# АНАЛИЗ ДОСТУПНОСТИ ДЛЯ МГН

МБУДО "Художественная школа" г. Северск, пр. Коммунистический, 122

# СП 59.13330.2020 «Доступность зданий и сооружений для маломобильных групп населения»

# Главный вход

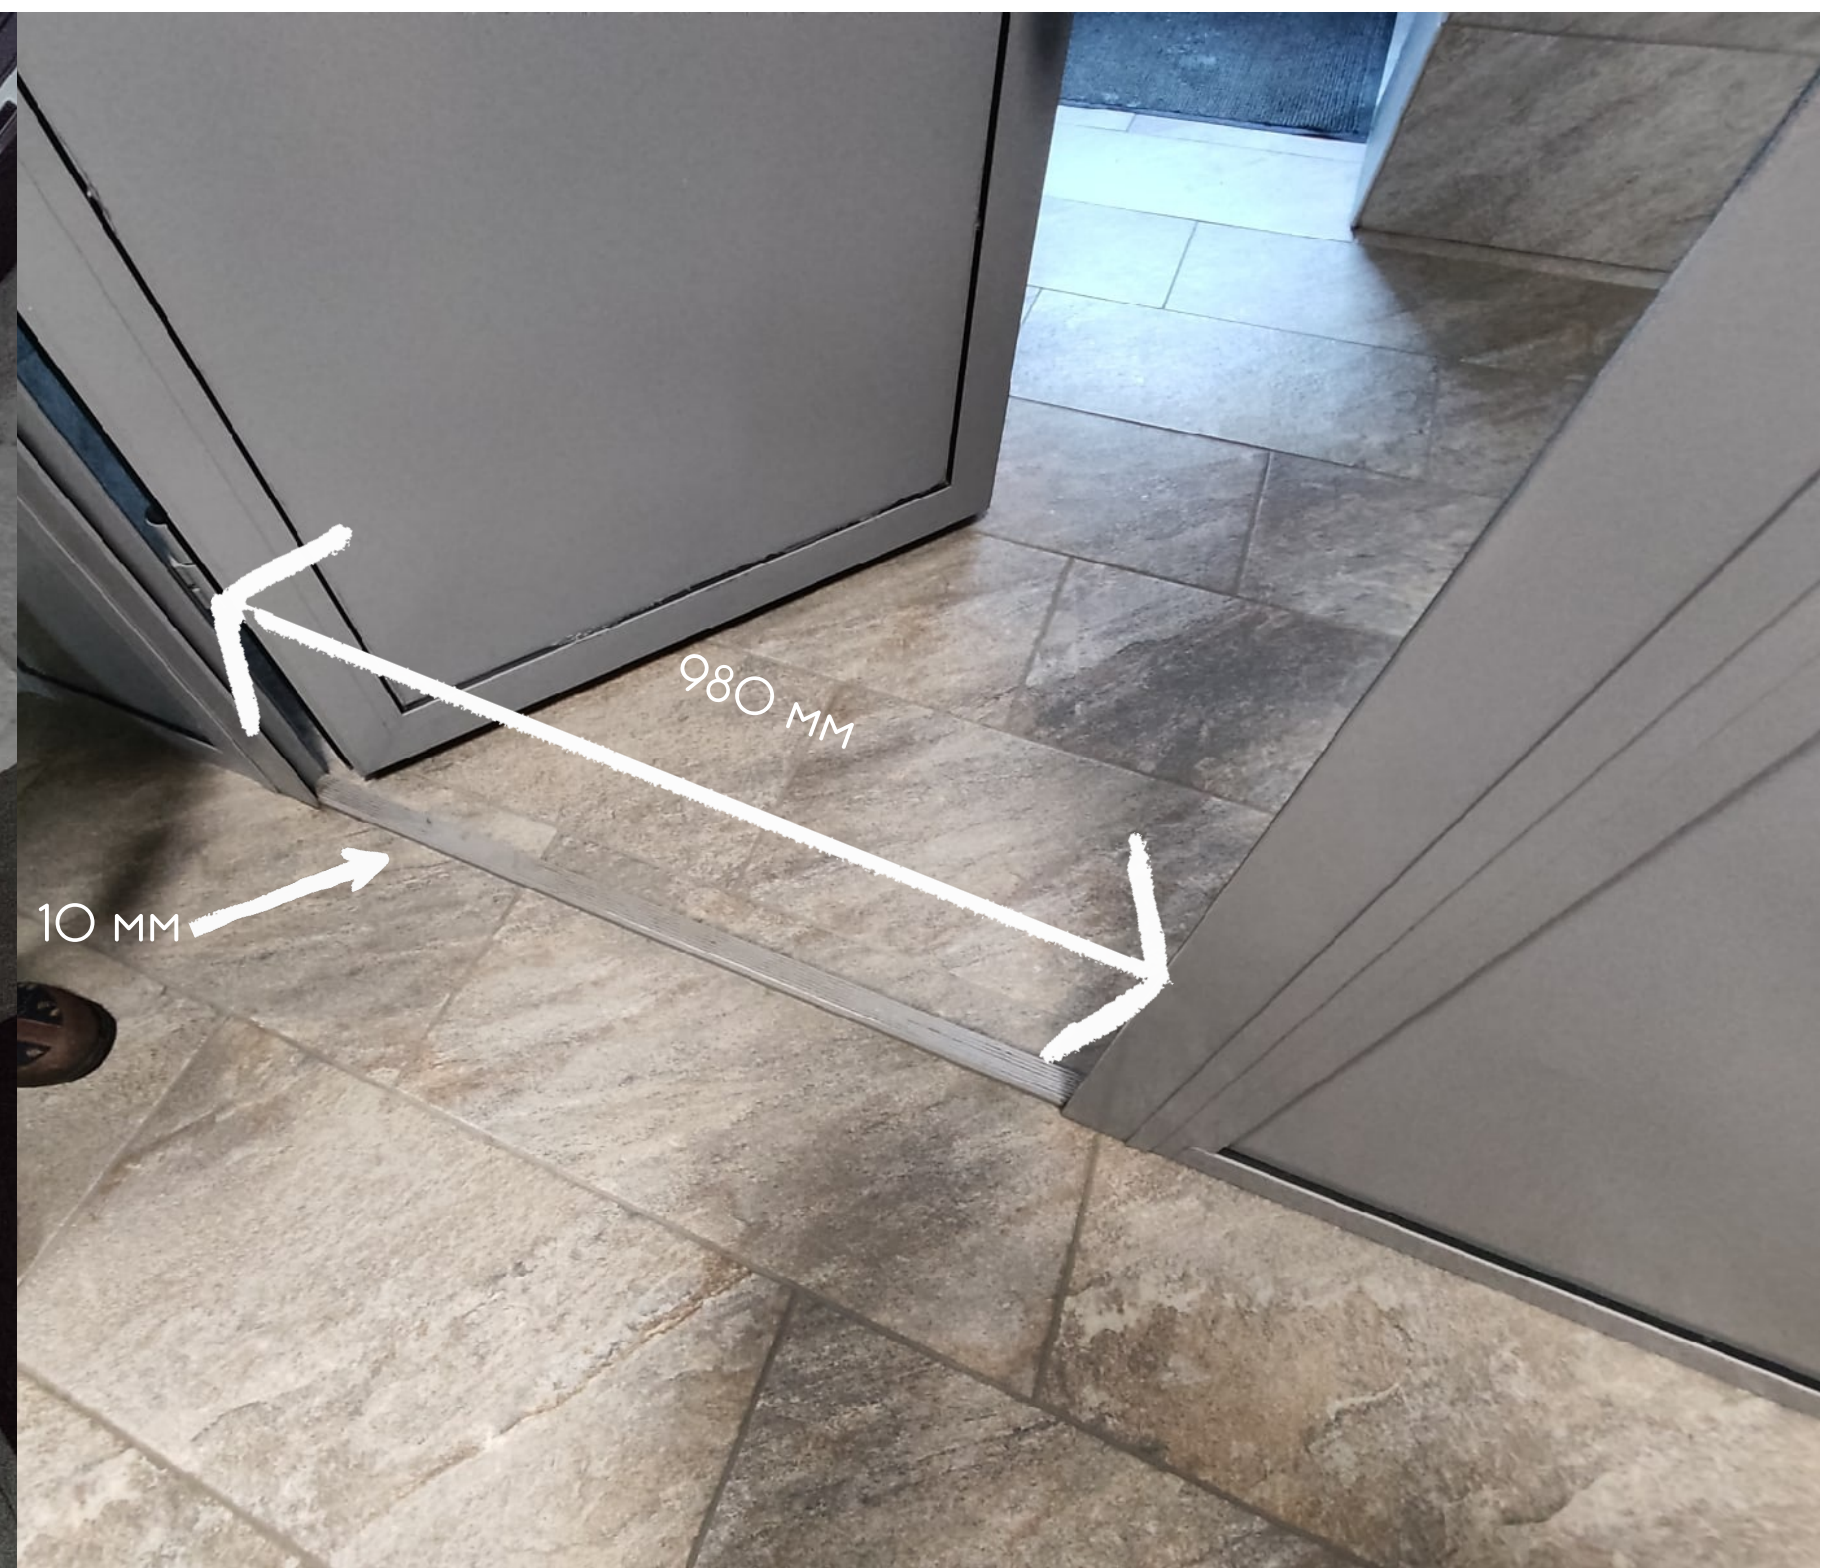
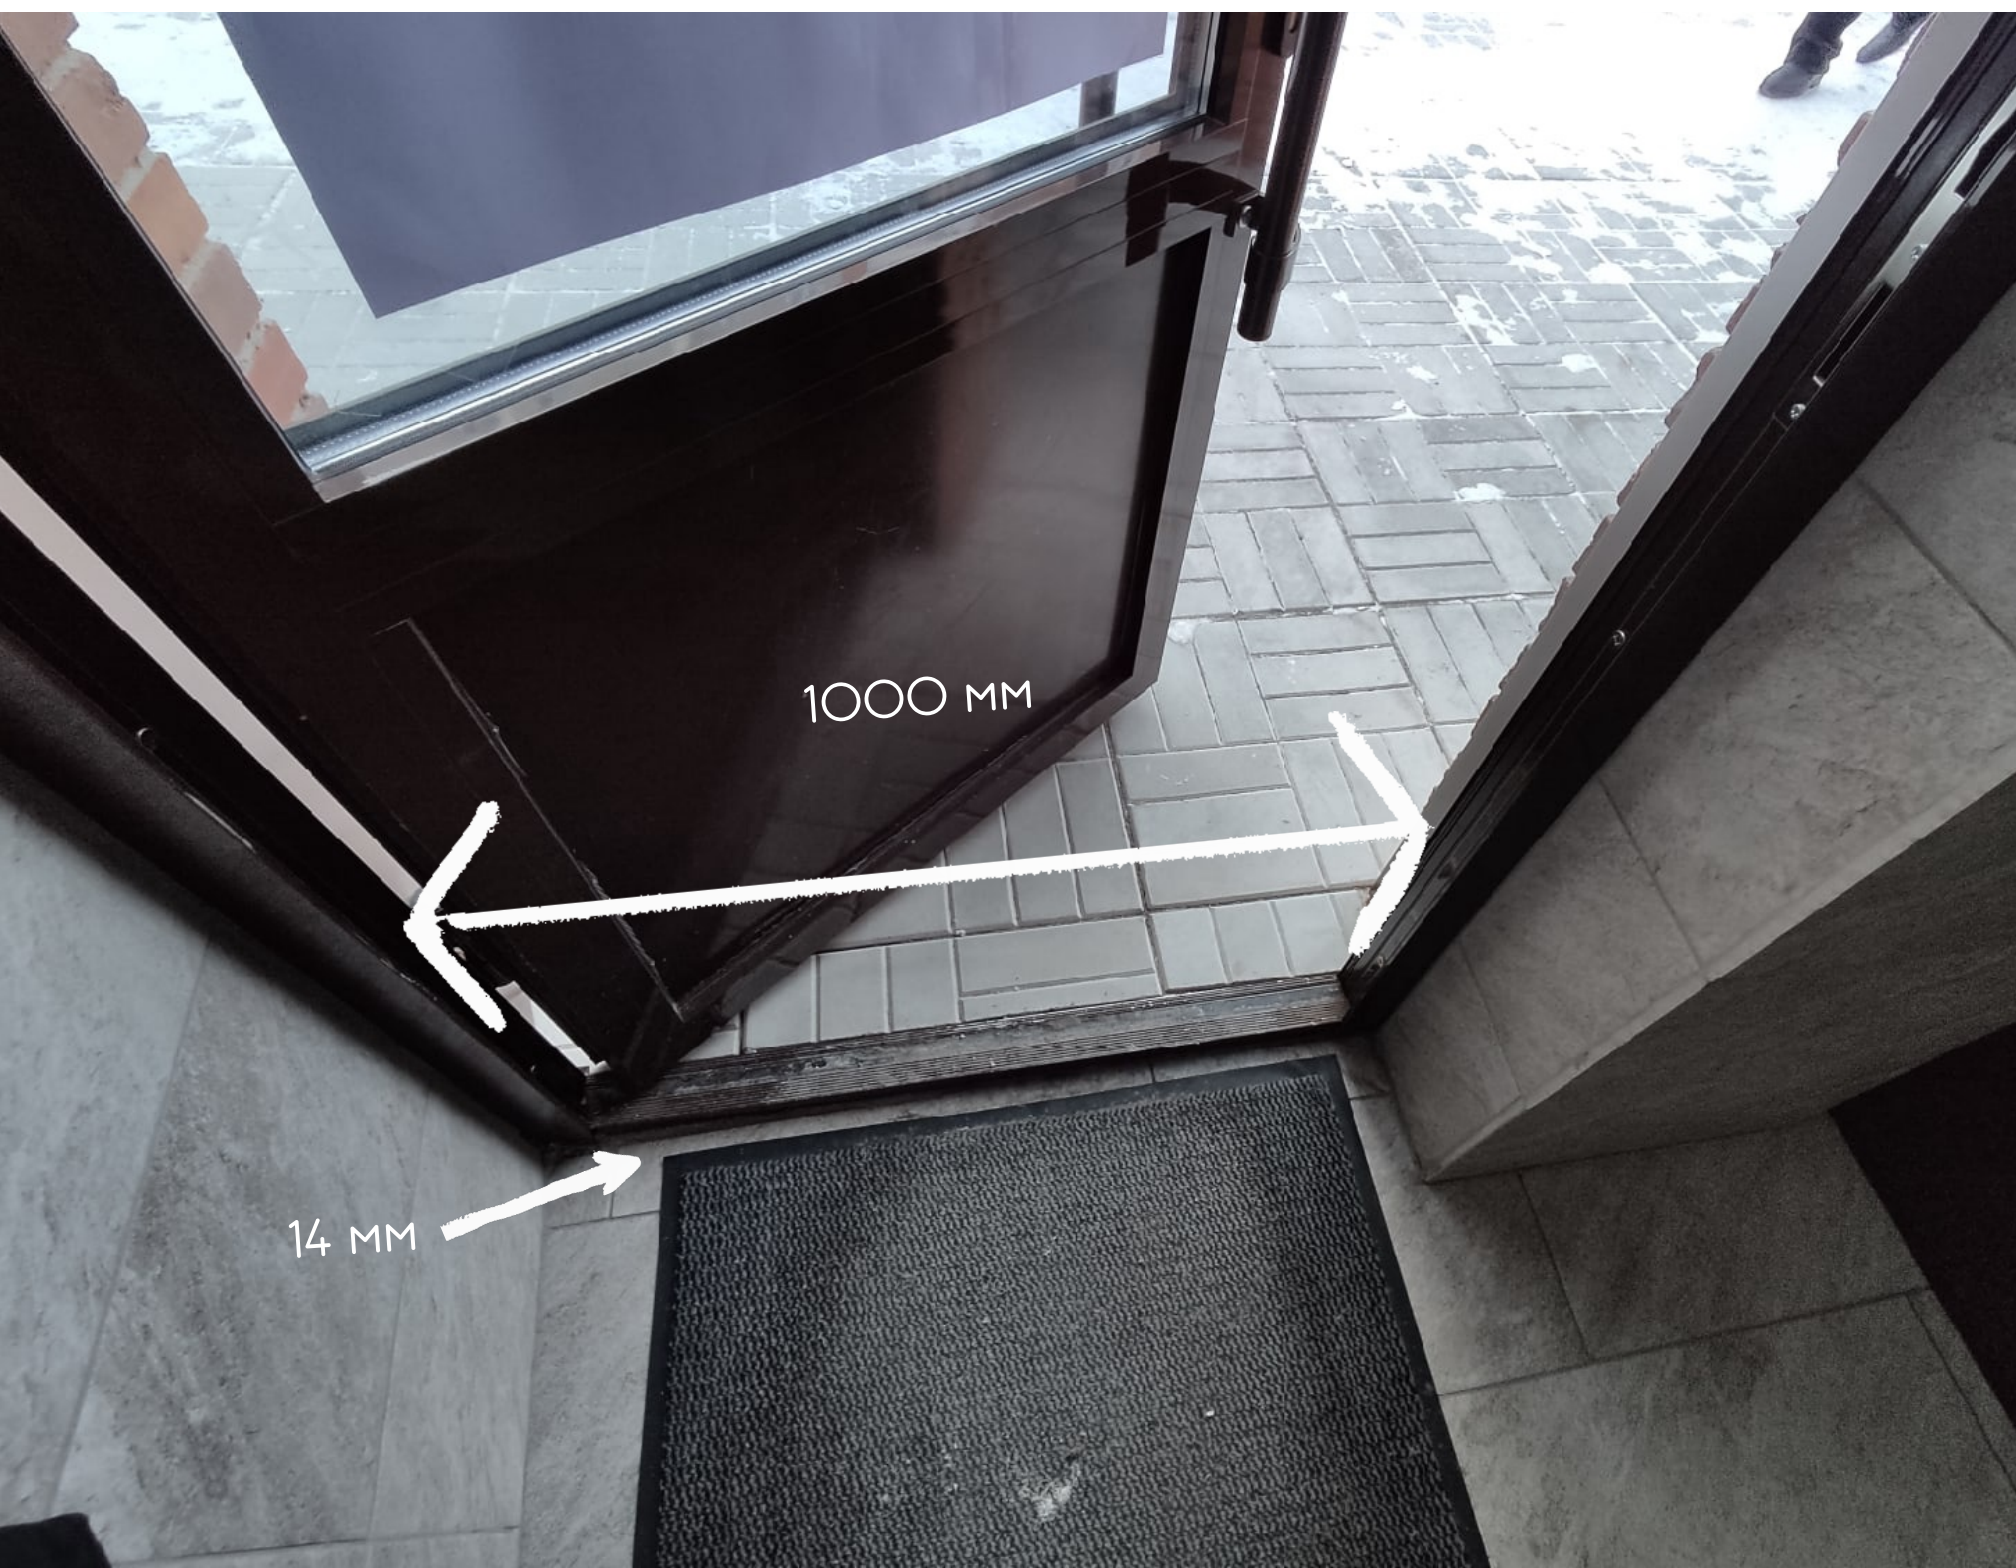
Длинный пологий подъем

# Оборудование парковки для инвалидов

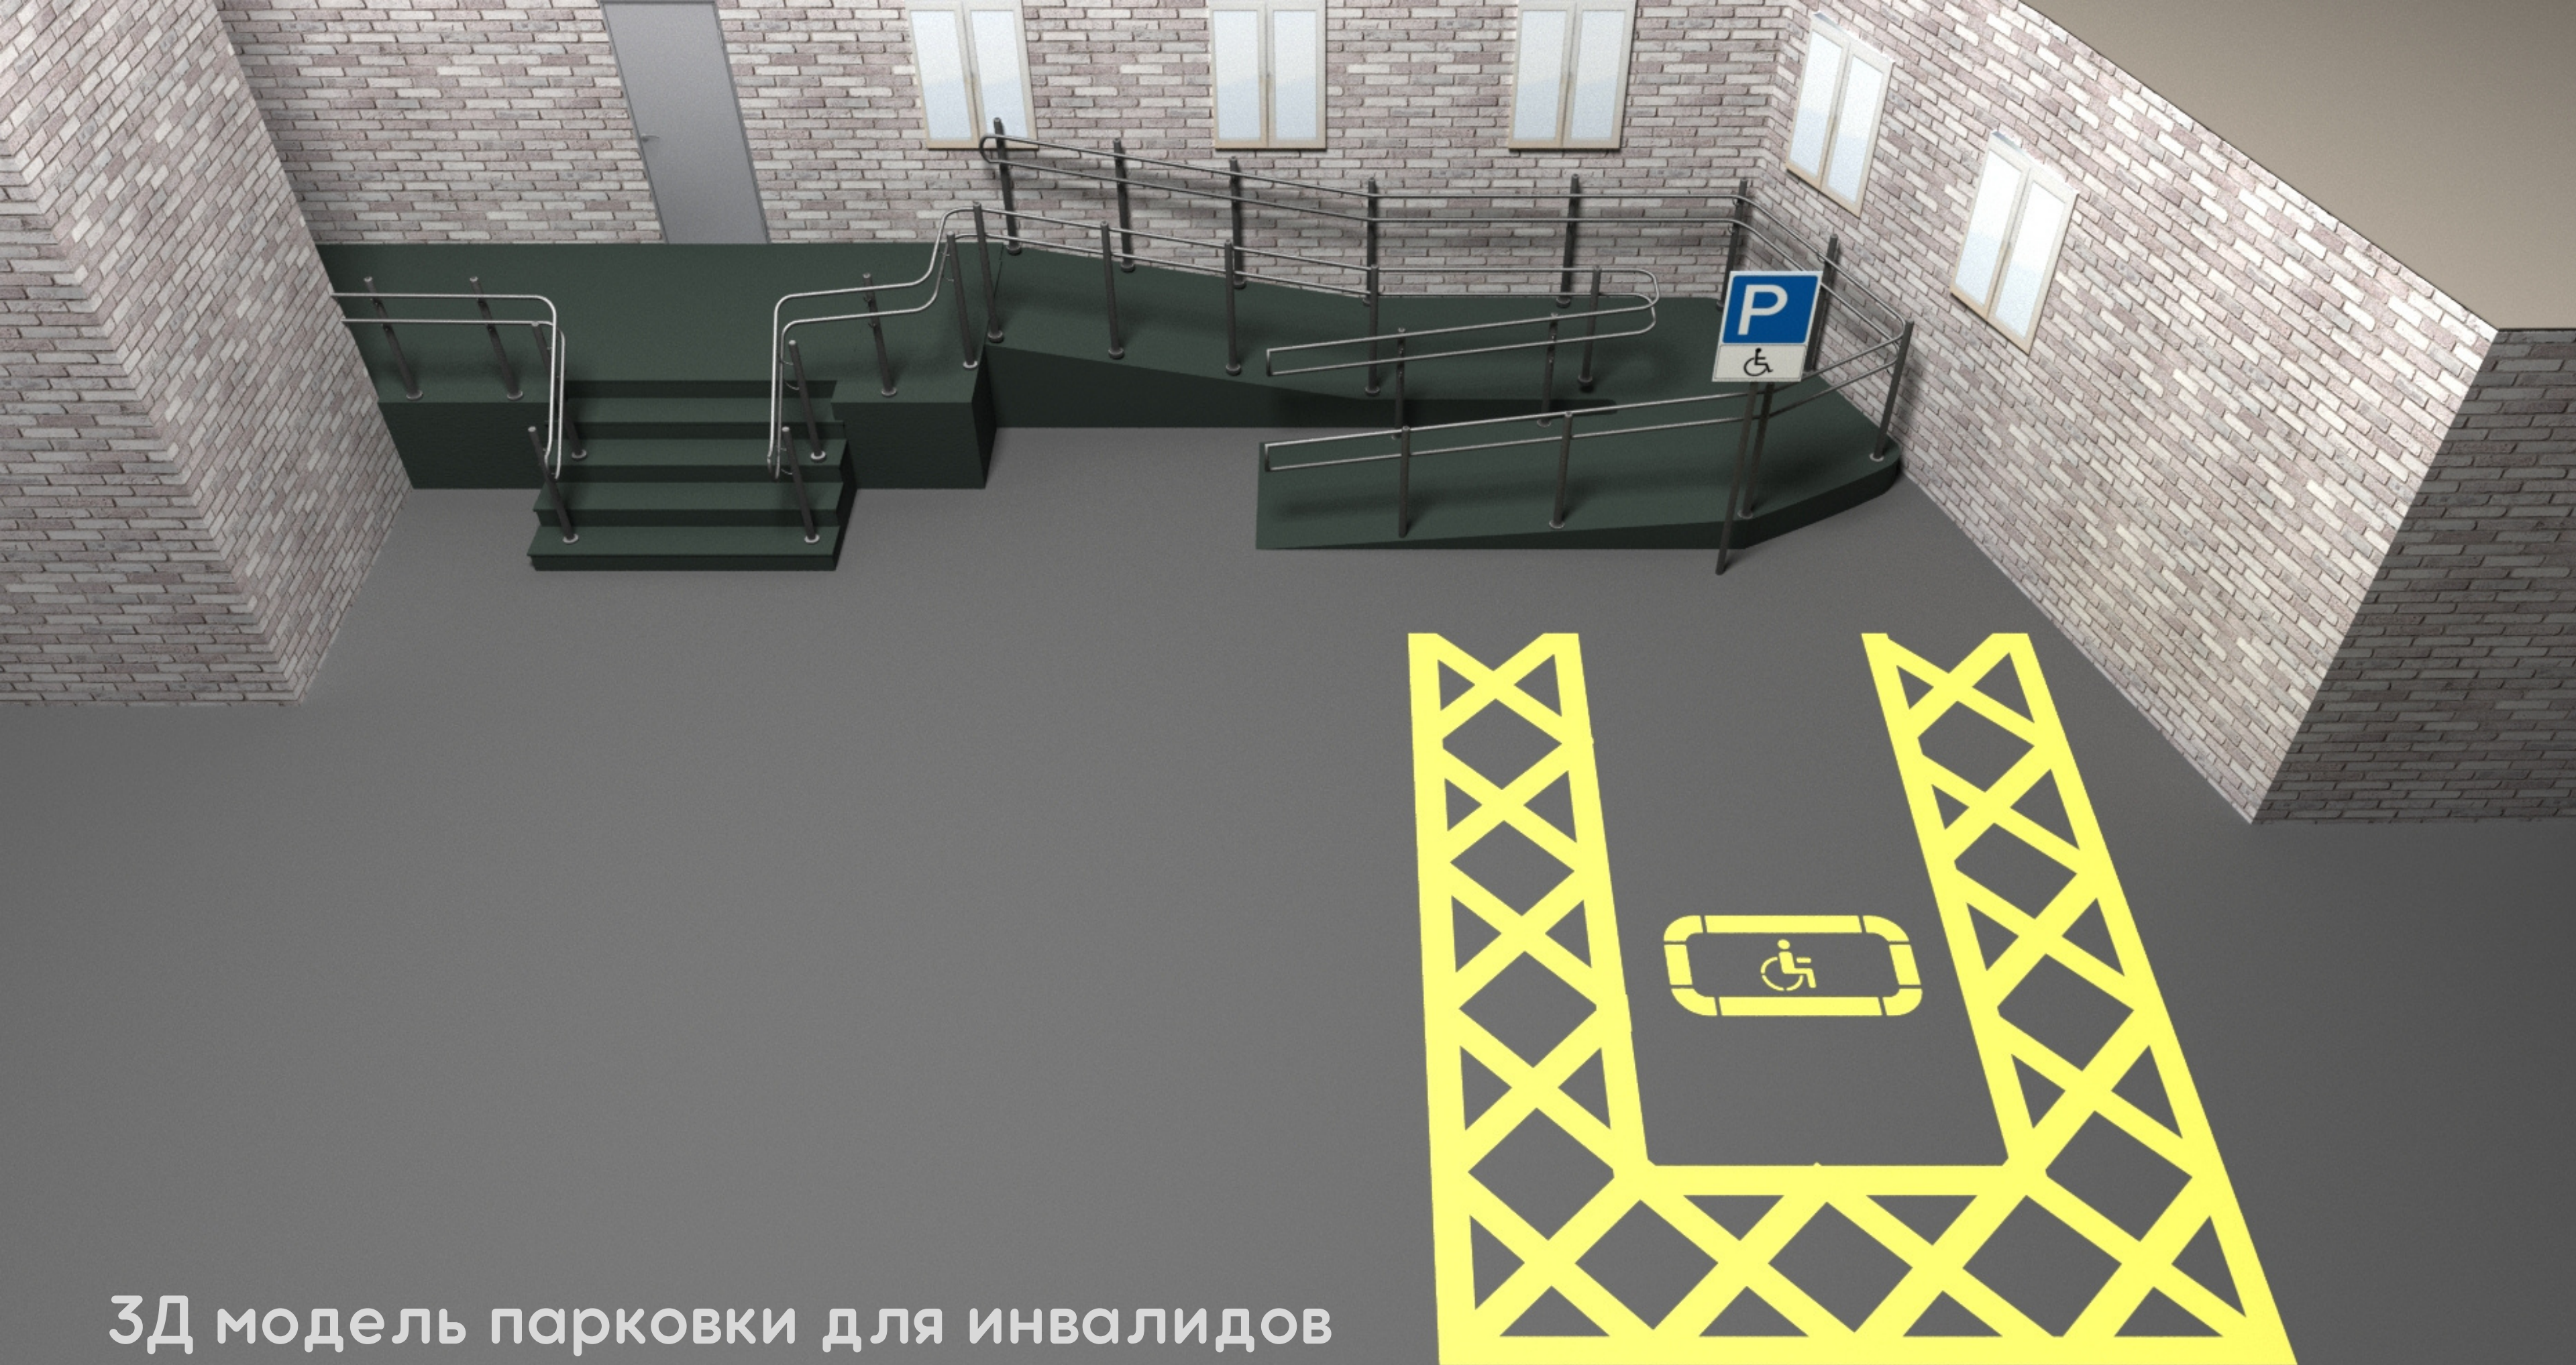
Нет парковки для инвалидов

! Установить знак парковки Р (по ГОСТ № 6.4): размер 70x70 см, вес 3,5 кг на высоте от 1,5 до 2,0 м

! Установить знак инвалида (по ГОСТ № 8.17): 70.5x35 см, вес 1,8 кг на высоте от 1,5 до 2,0 м.

! Выполнить разметку на земле с помощью трафарета и акрилово-эпоксидной краски белого, синего или желтого цвета.

! Парковка должна находиться не дальше 50 метров от пандуса и входа в здание
